10. számú, Székesdűlő és Megyeri hídfő Városszerkezeti egység Kerületi Építési Szabályzatáról szóló  
8/2019. (III.4.) számú

Budapest Főváros IV. kerület Újpest Önkormányzata Képviselő-testületének önkormányzati rendelete

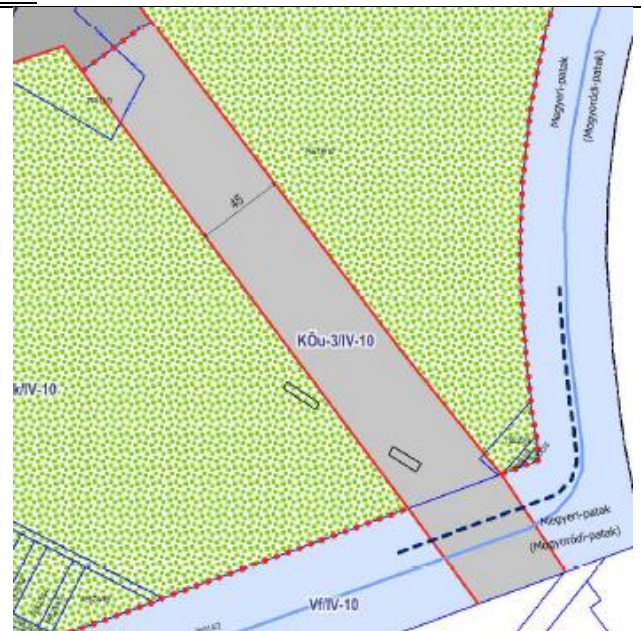
cím: Kálmos utca	kötelező: igen/nem
 <p style="text-align: center;">KÉSZ részlet</p>	 <p style="text-align: center;">alaptérkép</p>
<p><u>Tervezett szabályozási vonal:</u> A ténylegesen kialakult állapotnak megfelelően a Kálmos utca közterület tervezett szabályozása.</p>	<p><u>Alaptérképi állapot:</u> A telekalakítás(ok) jellemzően még nem történt(ek) meg.</p>
<p><u>Összegzés:</u> Nem valósult meg a tervezett szabályozás teljes mértékben. <b>Felülvizsgálat szükséges.</b> A meglévő, kialakult kertvárosi lakóterület közterületi struktúrájának közterületként történő közérdekű kiszabályozása továbbra is szükséges a rendezett településfejlesztés biztosítása érdekében, de ehhez szükséges a teljes (Dunakeszi közigazgatási határ, valamint a Kálmos és Hortenzia utcák által határolt) tömb telekosztásának felülvizsgálata a kialakult beépítettség figyelembevételével.</p>
